改善箇所説明図

車体前部から見たトランスミッションマウント部 (車体前部フレームは省略)

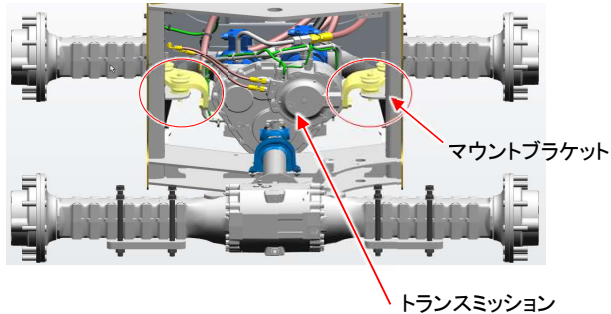
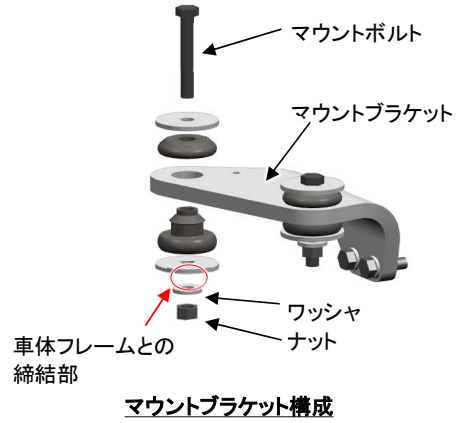
不具合箇所

下部ナットが緩み、車体フレームとワッシャの間に隙間ができています。

ショベルローダのトランスミッションにおいて、トランスミッションと車体フレームを締結するマウントボルトのトルクが不足しているものがある。そのままの状態で使用を続けると、ナットが緩み脱落し、トランスミッションが車体フレームに保持されなくなり異常振動し、最悪の場合はハーネスや構造体が損傷するおそれがある。

全車両、トランスミッションのマウントボルトのトルクを点検する。不足していた場合、適切なトルクで締め付ける。
また、マウント部品の脱落が確認された場合は、それらを新たに取り付ける。
